# 泊発電所3号炉 地盤の液状化の評価方針について

(指摘事項に対するコメント回答)

令和5年2月27日  
北海道電力株式会社

#### 【判断③について】

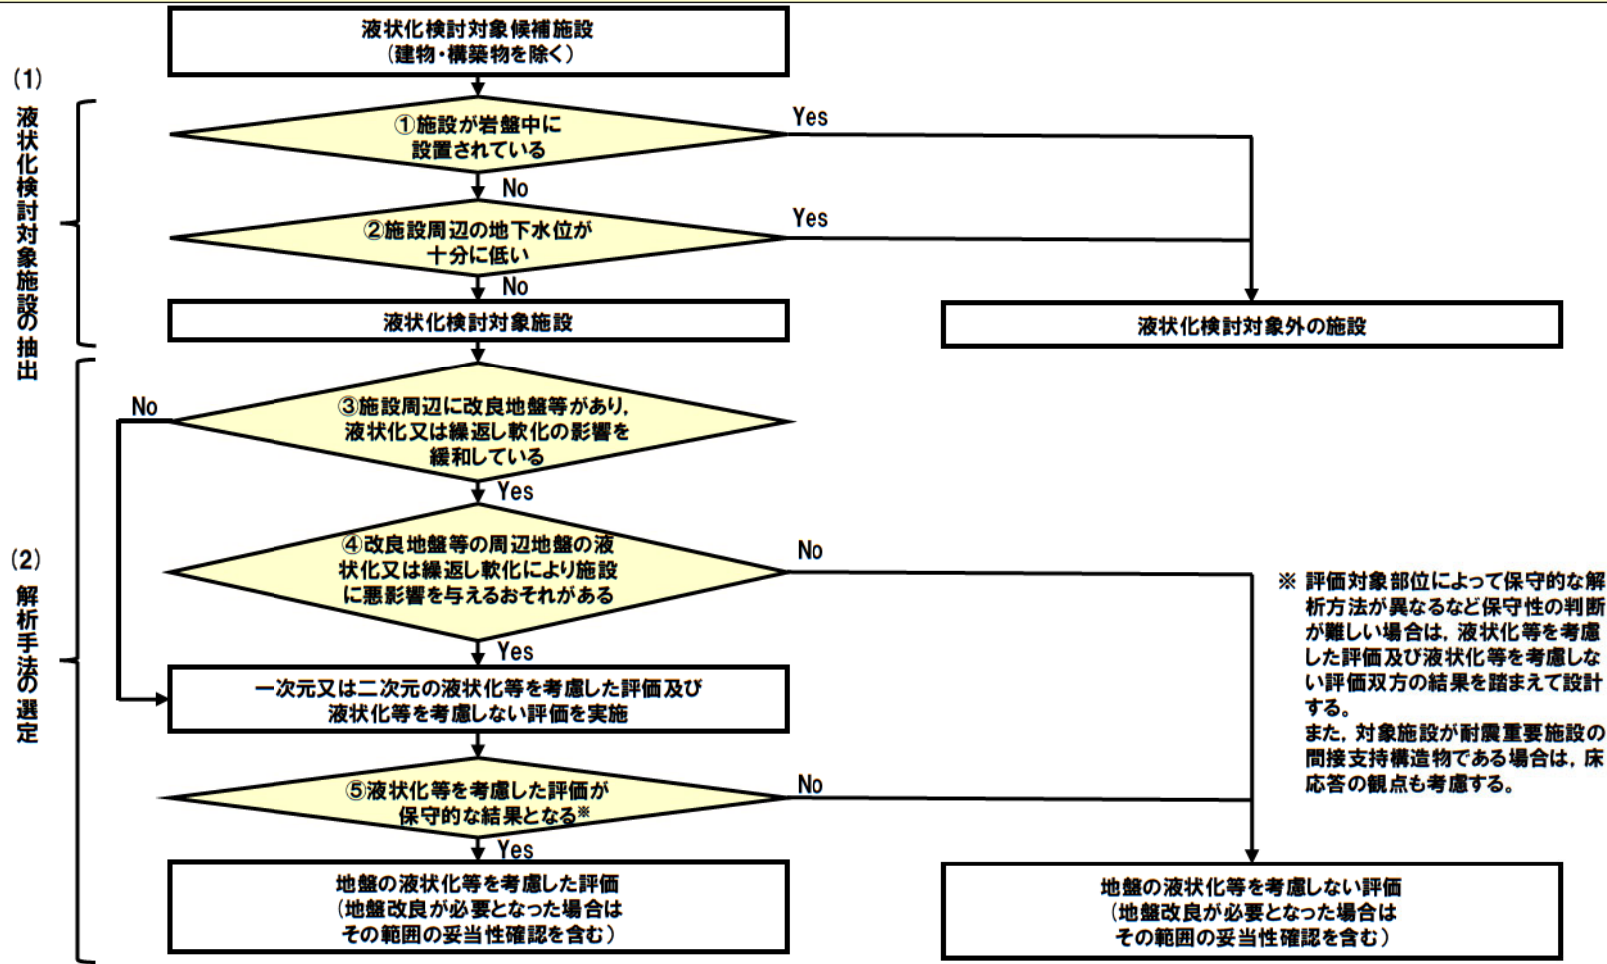
### 【指摘事項 221206-10】

液状化検討対象施設が改良地盤等に囲まれている場合における地盤の液状化等を考慮しない耐震評価手法を選定する際の実践については、以下に示す内容を踏まえて説明すること。

- 改良地盤等が耐震性を有していること。
- 液状化検討対象施設について、改良地盤等の外側の地盤に液状化等が生じる場合及び液状化等が生じない場合のいずれの場合においても、それぞれの評価が可能な解析の結果同士の比較によって、当該施設の安全機能が損なわれるおそれがないことを定量的に示す方針であること。
- 液状化検討対象施設が改良地盤等の内側に局所的に分布する地盤の液状化等による浮上りの影響を受けないこと。

○ 液状化検討対象施設の選定及び解析手法選定フロー(建物・構築物を除く)について、以下のとおり見直しを行った。

- 液状化検討対象施設は側方流動に加えて浮上りの影響評価を行うフローとした。
- 側方流動と浮上りの影響を受ける可能性がある場合は、液状化の影響を考慮することができる有効応力解析を選定するフローとした。
  - ・ 変更前:③施設周辺に改良地盤等があり、液状化又は繰返し軟化の影響を緩和している。
  - ・ 変更後:③液状化による側方流動及び浮上りの影響を受ける可能性がある。

- 施設周辺の改良地盤等が耐震性を有していない場合、液状化の影響を緩和できないため、耐震性を有していることを前提とした。
- 耐震性を有し、周辺地盤の液状化等の影響を緩和していると判定した場合、改良地盤等の外側の地盤の液状化等による評価を行うため、液状化等を考慮しない全応力解析と液状化等を考慮した有効応力解析で比較検討を行い、保守的になる解析手法を選定するフローとした。
  - ・ 変更前:④改良地盤等の周辺地盤の液状化又は繰返し軟化により施設に悪影響を与えるおそれがある。
  - ・ 変更後:④施設周辺に耐震性を有している改良地盤や隣接構造物等があり、周辺の地盤の液状化等の影響を緩和している。

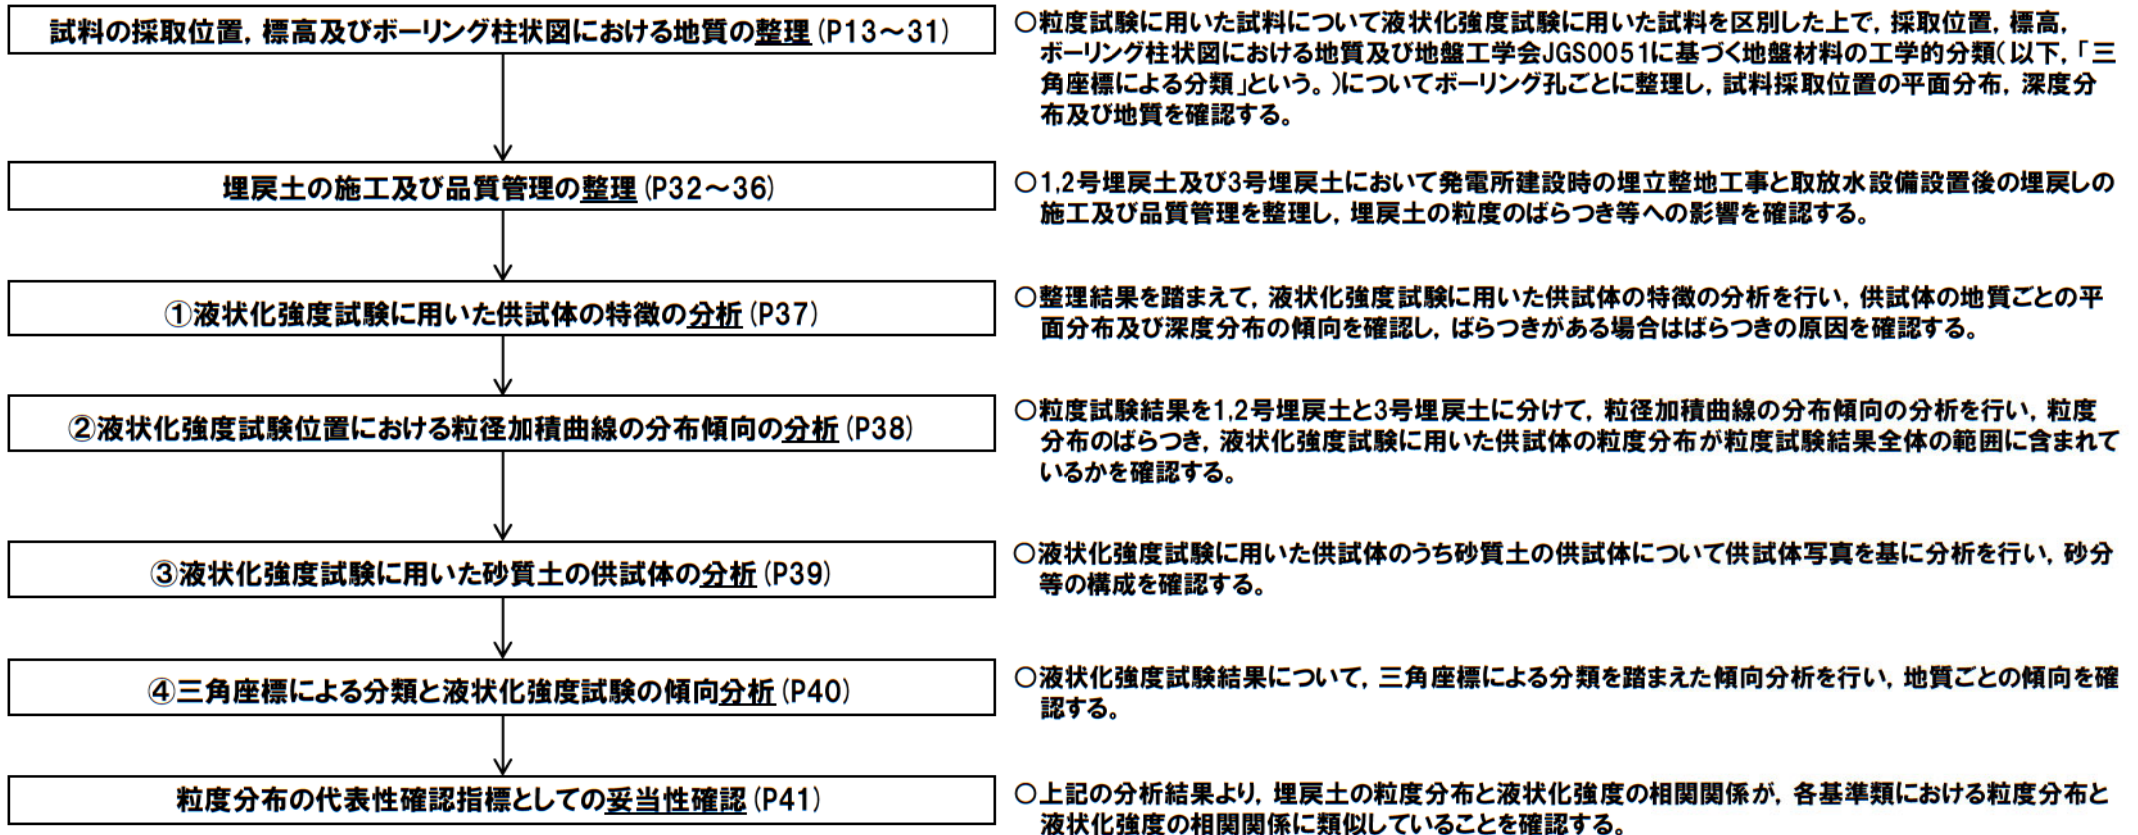
### 【指摘事項 221206-07】

埋戻土の粒度分布について、以下に示す内容を整理した上で、埋戻土の複数の粒径加積曲線の敷地内における分布の傾向を分析して説明すること。また、当該分析結果を用いて、液状化強度試験の試料採取位置の代表性確認の指標としての妥当性を説明すること。

- 粒度試験に用いた試料の採取位置、標高及びボーリング柱状図における地質
- 建設時における埋戻土の施工及び品質管理

○ 埋戻土の複数の粒径加積曲線の敷地内における分布の傾向を分析した結果を以下に示す。

項目	分析結果
① 液状化強度試験に用いた供試体の特徴の分析	○ 礫質土の供試体が多くを占め、一部に砂質土の供試体があり、砂質土の供試体採取位置の平面分布及び深度分布に一定の傾向は認められない。 ○ 砂質土の供試体採取位置は1,2号炉の埋立整地工事の範囲から採取したものであり、ブルドーザにより埋戻したことから、粒度のばらつきが大きい。各供試体の採取深度において砂質土が多く含まれていたと考えられる。
② 液状化強度試験位置における粒径加積曲線の分布傾向	○ 液状化強度試験の供試体の粒径加積曲線は、礫質土が多くを占め、一部砂質土が存在する。 ○ 液状化強度試験の供試体の粒度分布はばらつきがあるものの、礫質土及び砂質土ともに概ね粒度試験結果全体の範囲に含まれている。
③ 液状化強度試験に用いた砂質土の供試体の分析	○ 砂質土の供試体は、比較的粒径の小さい砂分主体で構成されている。
④ 三角座標による分類と液状化強度試験の傾向分析	○ 砂質土の液状化強度はばらつきが小さく低い傾向があり、礫質土の液状化強度は砂質土と比較するとばらつきが大きく高い傾向がある。

- 埋戻土の粒度分布は敷地全体ではばらついており、液状化強度試験位置の粒度分布はばらつきがあり敷地全体を網羅している。
- 液状化強度試験結果について、砂質土は液状化強度が低い傾向があり、礫質土は液状化強度が砂質土と比較して高い傾向がある。
- 埋戻土の礫質土と砂質土における粒度分布と液状化強度の相関関係は、各基準類における粒度分布と液状化強度の相関関係に類似している。
- 以上より、埋戻土における粒度分布を試料採取位置の代表性確認の指標として用いることは妥当であると考えられる。
